COMITÉ TECHNIQUE N°5

Étude Hydrologie, Milieux, Usages,
Climat (H.M.U.C.) du bassin versant
de l'Authion

COMPTE RENDU DES PRINCIPAUX
ECHANGES

10 novembre 2023 à 14h00

Comparaison débits simulés / points de mesure au niveau du Moulin Boutard pour l'année 2019

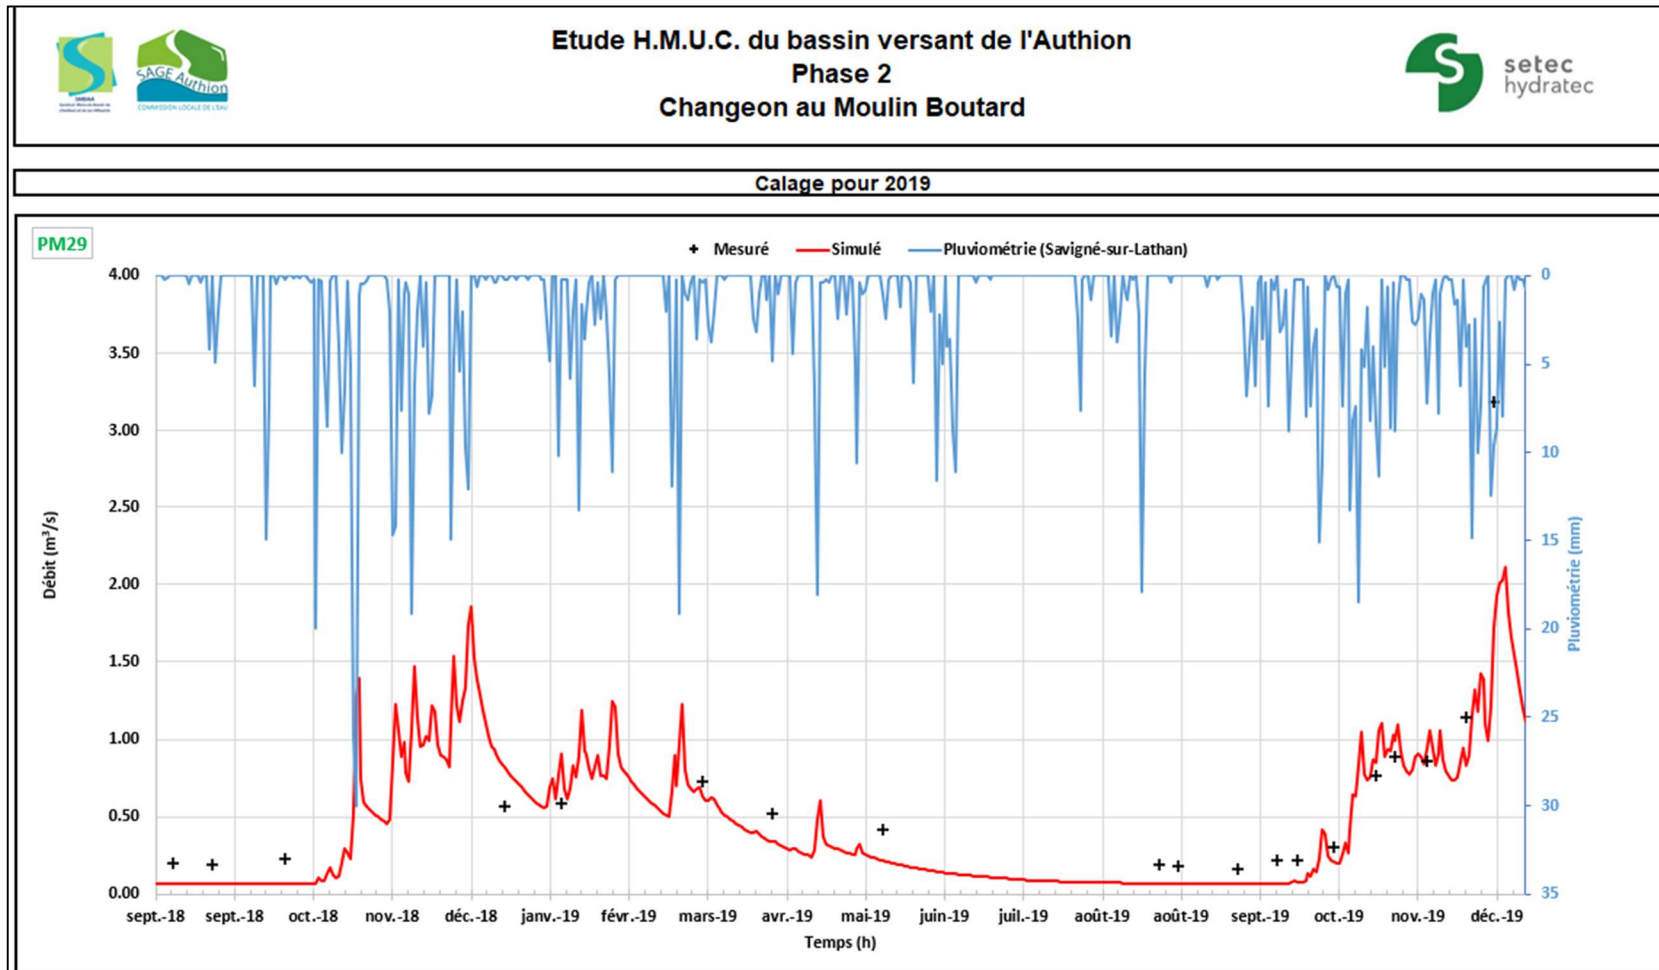
Jean-Pierre PIQUEMAL (DDT37) demande que soient prises en compte les données de jaugeages ponctuels réalisés par la DDT au niveau du Moulin Boutard pour faire des corrélations entre les débits mesurés in situ et les débits simulés par le modèle superficiel entre Moulin foulon et Moulin Boutard.

Arnaud DECAS demande que ces éléments soient pris en compte par le bureau d'études. Il déplore que des problématiques de données d'entrée soient encore soulevées plus de 6 mois après la validation de la phase 1 de l'étude.

Remarques post COTECH : L'intégralité des jaugeages et des mesures ponctuelles ont été analysés et sont transmises au SMBAA dans le fichier Excel des résultats de modélisation (onglet PM pour points de mesures). Les points de mesure ont été comparés aux chroniques de débits modélisées. Le modèle est calé sur les stations de mesures du SYDEVA, en l'occurrence Moulin Foulon. Les autres points ont été analysés afin d'identifier des éventuelles incohérences mais n'ont pas été utilisés pour le calage (cf. graph en annexe du CR).

Remarque post-COTECH : Un travail de comparaison des débits simulés/observés au Moulin Boutard a été fait par setec (voir graphique ci-après). Ce graphique illustre la bonne capacité du modèle établi à reproduire le fonctionnement hydrologique du Changeon observé à cette station, en montrant un faible écart entre débit observé-simulé.
